**OGGETTO:** adeguamento alle normative di messa a norma di prevenzione incendi delle Strutture ospedaliere e territoriali dell'ASL 3 Genovese – fasi 2 e 3 P.O. Villa Scassi (CIG 719237686E, CUP G34E17001140001): validazione del progetto esecutivo .

**Intervento relativo all'adeguamento antincendio  
del Presidio Ospedaliero Villa Scassi, Genova**

**Fase 2 / Fase 3****CODICE CUP: G34E17001140001****VERIFICA DEL PROGETTO ESECUTIVO**

**Rapporto Finale****CV1144.E - RF**

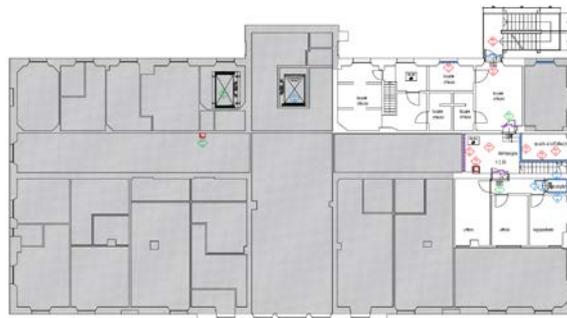
**Oss.7** Alcuni voci, come la n.88-90-92-94, relative alla rimozione senza recupero di serramenti, riportano una detrazione, di non chiara identificazione. Si chiede di chiarire.
